## 改善箇所説明図④

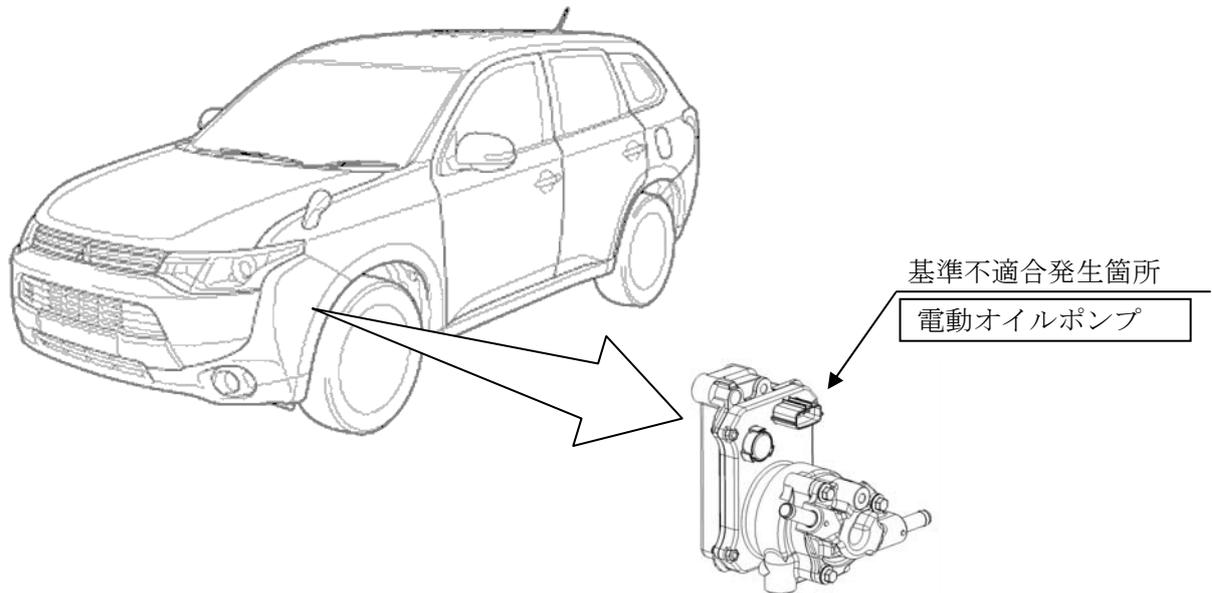
発電機（ジェネレータ）及び原動機（駆動用フロントモータ）の冷却と潤滑のためのオイルを循環させる電動オイルポンプの制御プログラムが不適切なため、ポンプが作動不能となる場合がある。そのため、警告音とともにメータ内の EV システム警告灯が点灯、インフォメーション画面に EV システム異常と表示し、フェールセーフ状態（発電不可となり出力制限し、最高速度を 50 km/h に制限する走行状態）になり、バッテリー残量の範囲での駆動用リアモータのみの走行となり、そのまま走行を続けると走行不能になる。

全車両、電動オイルポンプを対策品に交換する。

注：図中の  内は、交換部品を示す。

識別：ブレーキペダルアームの右側面に白または黄色のペイントを塗布する。
